Byte av elanslutning Nimbus torkarmotor.

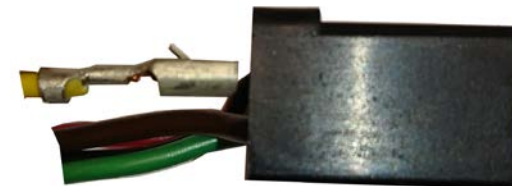
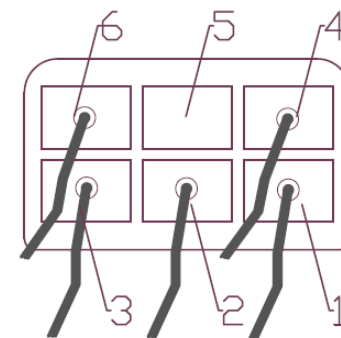
Ersättningsmotorn har kontaktstycke med flatstiftskontakter 6,3 mm

Notera färg och plats som kablarna har i kontaktstycket i båten. Märk upp kablarna med bifogade etiketter. Kapa sedan kablarna och montera bifogade flatstiftshylsor.

Flatstiftshylsorna monteras bakifrån. Ett klick ska höras när hylsan bottenar.

OBS! Kabelfärgerna i båten varierar.

Kablarna ska monteras enligt nedan.

6 = 31

5 = Tom

4 = 53b

3 = 53a

2 = 53

1 = 31b
